A **HD** fabricou as torres tipo ASP por muitos anos e desde 1.999 mudou para as torres tipo Serie 1800 que tem projeto superior.

As torres Serie 1800 posuem os mesmos componentes das torres antigas tipo ASP, mas a montagem diferente facilita manutenções e aumenta o rendimento das torres.

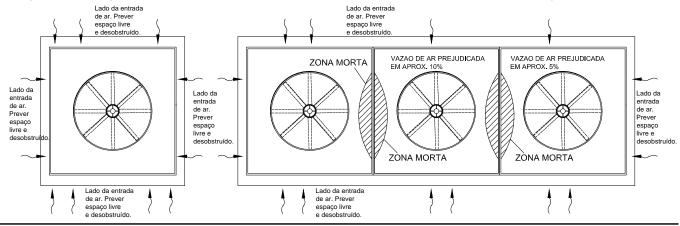
SÉRIE 1800	SÉRIE ASP
N°. DE LADOS DE ENTRADA DE AR	02 LADOS	04 LADOS, com queda de eficiência quando montadas lado a lado.
ALTURA DE ENCHIMENTO	Limitada a 3,6m nas torres tipo GRADE GRT.  Altura DUAS VEZES MAIOR, proporciona maior tempo de queda de água e uma melhor troca térmica.	Limitada a 1,8m nas torres tipo Grade ou filme
LIMPEZA E ACESSO AO ENCHIMENTO	Fácil acesso por dentro ou por fora da torre.  Tem uma seção vazia no centro onde pode-se efetuar facilmente manutenções nos retentores de gotas e no enchimento.  Nao há necessidade de esvaziar a bacia para fazer limpeza.  A divisão do enchimento entre as duas extremidades da torre proporciona um fácil acesso a todo o enchimento sem a necessidade de desmontagem de paredes ou do próprio enchimento para limpeza.	Difícil acesso, somente desmontando uma parede. Difículdade de acesso ao centro do enchimento para limpeza no tipo ASP.  Em torres ASP é impossivel o acesso ao enchimento sem a desmontagem de paredes e do proprio enchimento para chegar as camadas centrais de enchimento

PERDA DE CARGA NO VENTILADOR	A disposição do enchimento e retentor nas torres da Serie 1800 causam uma MENOR perda de carga para o ventilador. Estas torres tem uma área total de passagem de ar 21% maior que torres ASP de mesmo porte.  Em alguns casos é reduzida a potência dos motores e em outros mantivemos a potência instalada e ganhamos em vazão de ar do ventilador.	Pela disposição do enchimento e retentor de gotas tem perda de carga 18% MAIOR que torres da Serie 1800.  Isso implica em MAIOR consumo de energia ou MENOR vazão de ar.
DISPOSIÇÃO LADO A LADO	Estas torres foram projetadas para entradas de ar por apenas 2 lados sem queda na vazão de ar ou formacçãode "ZONA MORTA".	Estas torres foram concebidas para entrada de ar por 4 lados. O ideal é que as torres estejam separadas umas das outras.  Sempre que instala-se lado a lado, a ventilação fica prejudicada nos pontos de junção entre as torres "ZONA MORTA".

Abaixo desenho de torre ASP com entrada de ar por 4 lados e depois desenho a direita com entrada de ar por 3 e 2 lados. Identificamos uma queda de vazão de ar/ eficiência da ordem de -10% para a torre do meio e -5% para as torres da ponta. A solução seria espaçar as torres umas das outras em aprox. 3m, aumentando o custo da bacia de agua fria.
